akce: **Změna stavby – stavební úpravy Starý zámek Hořovice čp. 28**  
**Hospodářské křídlo část SO2 - Klubovny a kanceláře**

**Požadavek objednatele na změnu (změnový list)**

**6**

části stavby dotčené změnou: **Vynucené bourací práce**

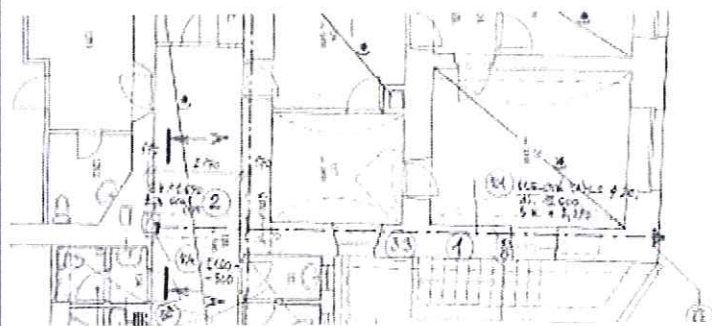
Dle PD a VV měl být proveden pouze nezbytný rozsah bouracích prací. Při realizaci bylo nutno přistoupit k dalším bouracím pracím na základě dalších zjištění o stavu konstrukcí.

Včetně doplněn přípravy trasy pro táhlo dle původní PD

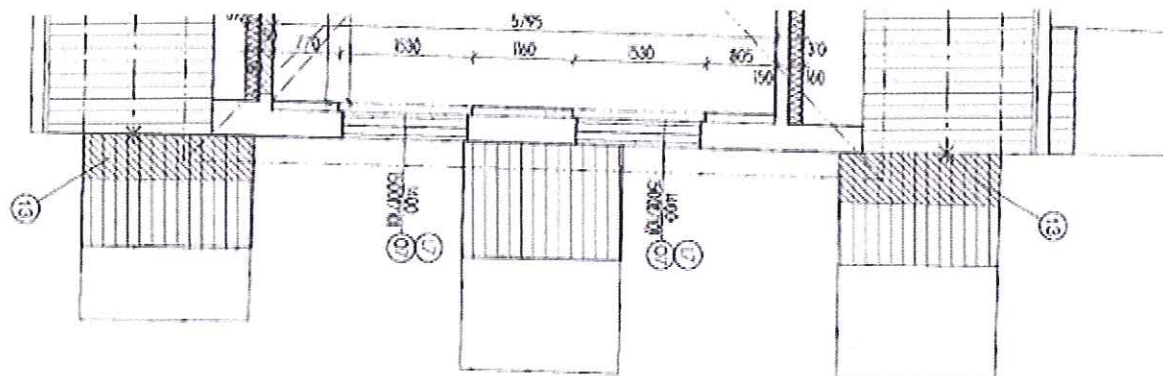
V PD bylo dále uvažováno s ubouráním opěrných pilířů pro osazení táhel.

V rozsahu 0,59 m<sup>3</sup>, demontáž krytiny 1,48m<sup>2</sup>, montáž krytiny 1,48m<sup>2</sup> a dozdění pilířů 0,59m<sup>3</sup>

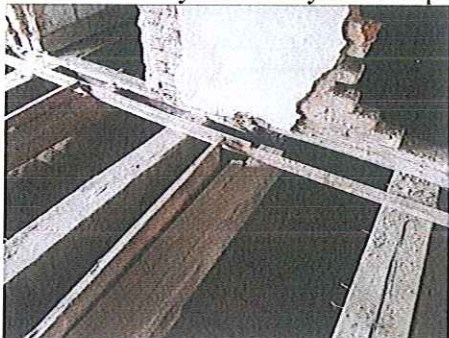
z důvodu bezpečnosti práce bylo na KD rozhodnuto o zbourání bez náhrady přízdívky tl.9cm v místnosti 2.26

Jedná se o předstěnu o rozměrech  $2,3+1,97 \times 2,4\text{m}=7,028\text{m}^2 \times 115 \text{ Kč/m}^2= 808,22\text{Kč}$

Dále stav nosných dřevěných kcí zapříčinil nutnost vybourání zdiva tl. 15 cm v místnosti č. 2.24

Jedná se o zdivo tl 15 cm  $2,265+3,05 \times 2,4\text{m} = 12,76\text{m}^2$

Pro dodatečné vybourání zdiva v mč. 2.24 bylo nutno zřídit provizorní podlahu z podlážek  $1,5 \times 8\text{m}=12\text{m}^2$

Pro táhlo ukončené v profilu U180 a Fe/betonovém průvlaku bylo nutno vybourat drážku ve zdivu smíšeném z betonů, kamenů a cihel o rozměrech  $9,1 \times 0,5 \times 0,4 \text{ m} = 1,82\text{m}^3$  jenž bude nutné po montáži táhla opětovně zasypat před uložením izolace.

Vzhledem k odhalenému stavu konstrukcí bylo nutno umístit táhla níž, než předpokládala PD. Z tohoto důvodu bylo nutné provést větší objem ubourání pilířů.

Skutečná výměra bourání a následného vyzdění tedy je  $2,3 * 0,8 * 1 = 1,84 \text{m}^3$ , tedy přípočet  $1,25 \text{m}^3$  bourání x 1 613,- Kč = +2016,25 Kč a  $1,25 \text{m}^3$  zdění x 5 235,-Kč =+ 6 543,75Kč. K těmto přípočtům přiložený VV zohledňuje ostatní položky týkající se přesunu apod.
